Servisní informace

Změna elektroniky EBU 15

EBU 15 - 16

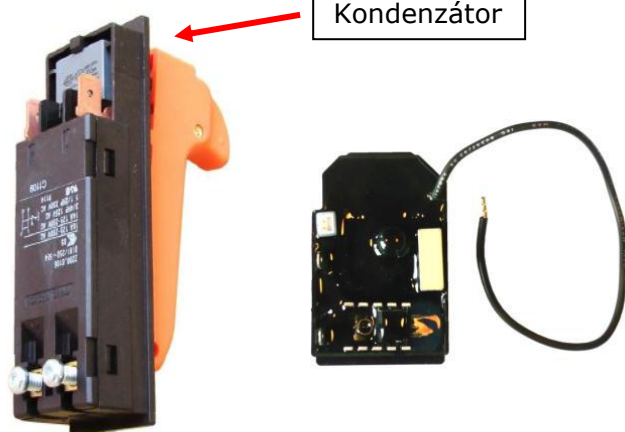
Nová elektronika 65404705 obsahuje kondenzátor a nový vývod ke spínači (nahrazuje přípojné vedení).

Mění se schéma zapojení spínače a elektroniky.

- **použít nový spínač 65404706**, který nemá kondenzátor, nebo
- **upravit původní spínač**, = vyjmout kondenzátor

Nový spínač 65404706 lze použít jen s novou elektronikou 65404705.
